建議在大坑東道南行方向左轉入 界限街東行方向轉彎位增劃行車線

現時情況

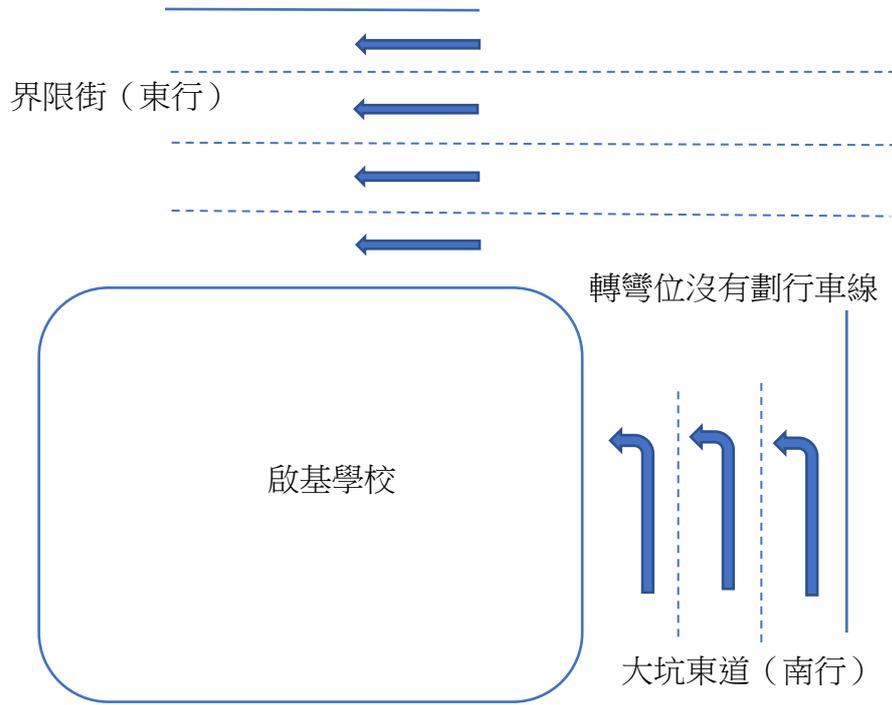
有居民反映當駕車由大坑東道（南行）左轉入界限街（東行）時，會由三線行車轉為四線行車，期間地面沒有劃上行車線道，需要駕駛者自行判斷進入哪一線道，容易產生混亂及車輛碰撞的風險（見附件中「現時情況」圖示）。

經過實地視察及與徵詢相關專業人士的意見後，建議有關部門在轉彎位置增劃行車線（見附件「建議轉彎位劃上行車線」圖示），讓駕駛者駛經上述位置時循行車線駕駛，減低車輛碰撞的風險。希望運輸署及有關部門研究上述建議是否可行並盡快落實或研究替代方案。
